臺南市都市計畫委員會
第 2 次會議紀錄

臺南市都市計畫委員會第 2 次會議紀錄

第四案：「擬定台南市安南區副都心(「商 60」北側住宅區)細部計畫案」。

附圖「擬定台南市安南區副都心(「商 60」北側住宅區)細部計畫」規劃內容示意圖

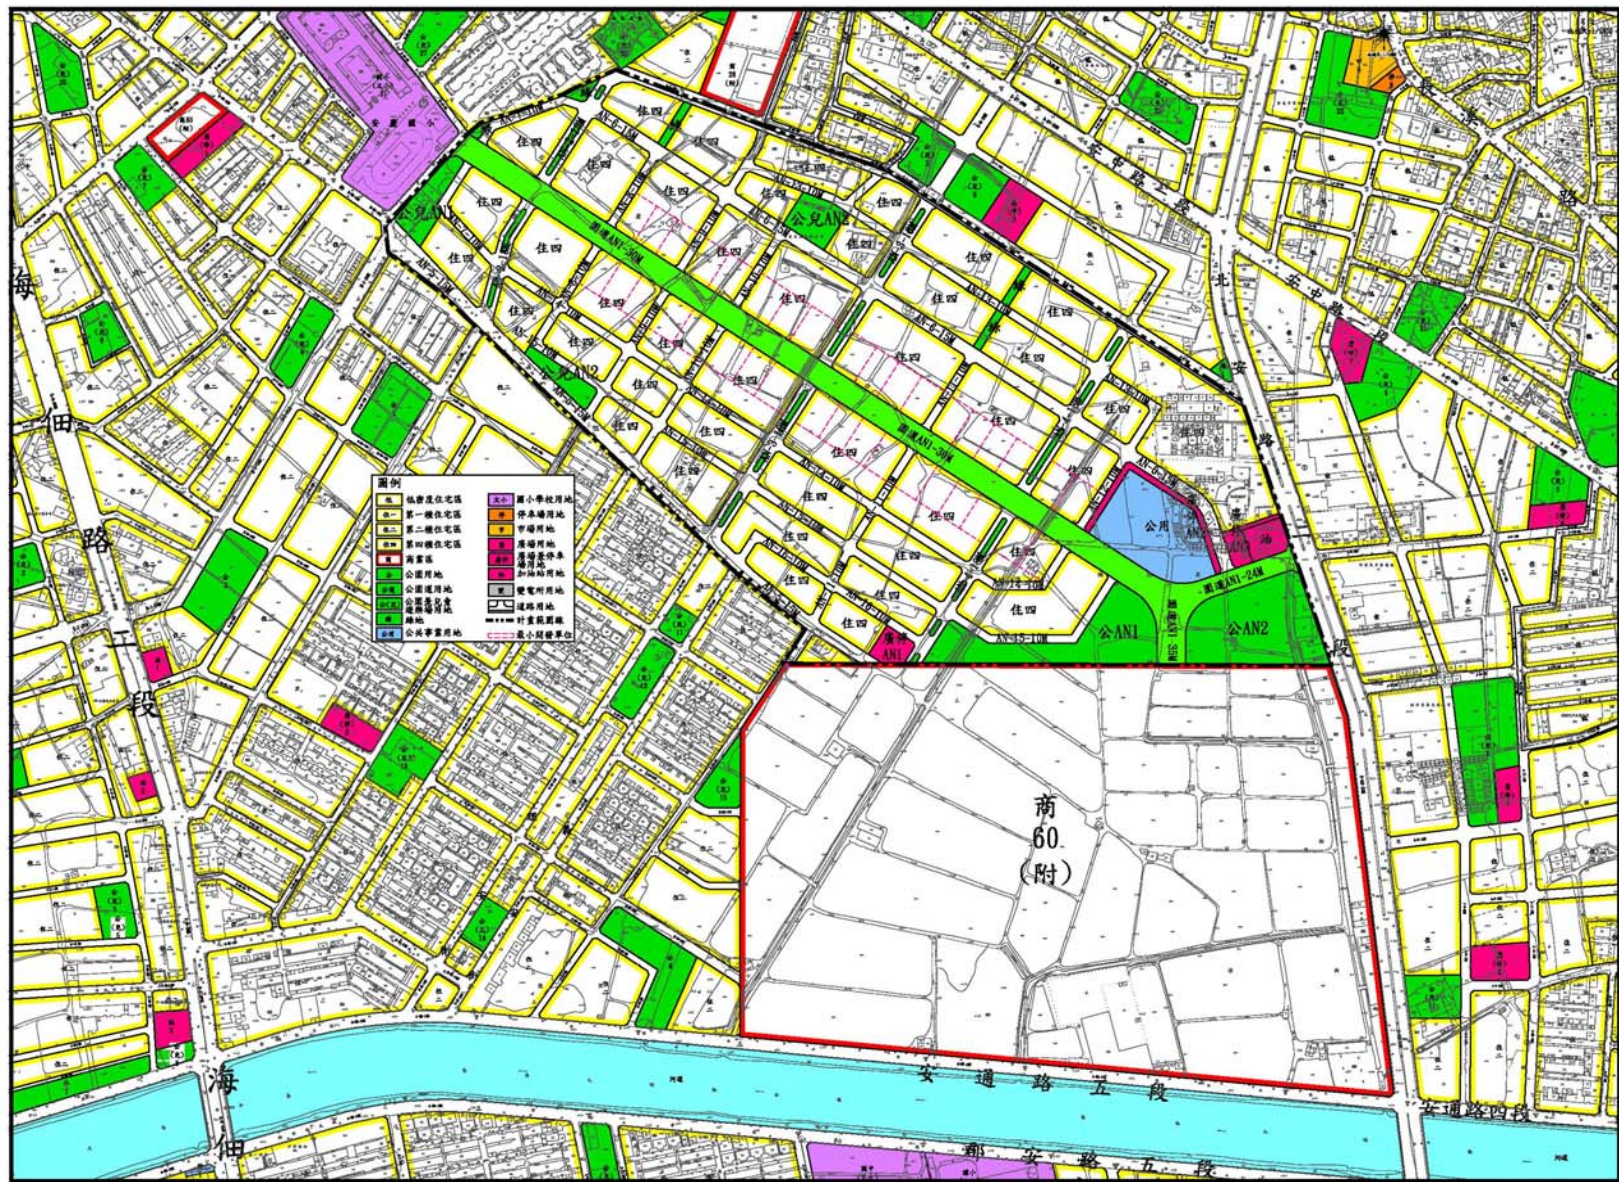
- (一) 建議提高本計畫定位，朝向生態化、智慧化社區規劃，結合園道水路系統，形塑具特色之住宅氛圍。
- (二) 為建全本地區再生能源回收基礎設施，公用設備用地如設置變電站，應規定具有收集分散式電源之功能，請納入計畫書適當章節予以敘明。
- (三) 相關生態草溝、公園串連及道路等規劃，亦應朝向具有納入中水回收之功能考量。

- (一) 位於計畫區南側二處之大型公園，應予明確定位，以確認整體社區入口意象及土地利用發展願景。
- (二) 為避免南側中央公園造成住宅區及商業區之阻隔，建議妥善處理中央公園周邊建築型態。
- (三) 為充分利用地區基地附近水資源，建議公共設施用地之佈設應考量水路空間、水流起迄點之連貫性。

- (一) 修正後規劃內容之出入道路似乎過多，建議出入道路予以減約。
- (二) 停車需求應予內部化，故建議 18M 以上（含）取消路邊停車位之設計。
- (三) 道路設計應考量公共汽車停靠之需要，建議至少預留 3M 空間。

- (一) 容積率訂定原則：AN-4-18M 道路以東之住宅街廓鄰近中央公園，建議調整為較高容積地區，次之為臨園道兩側地區，外圍小街廓則為較低容積地區
- (二) 請提供完整土管及都設規定，以確認本區都市型態、及都市設計落實之規劃細節。
- (三) 退縮規定為五公尺可否依道路寬度不同，訂定不同標準，以茲妥適。
- (四) 請以 3D 製作模擬本區都市計畫內容，供下次審議參考。
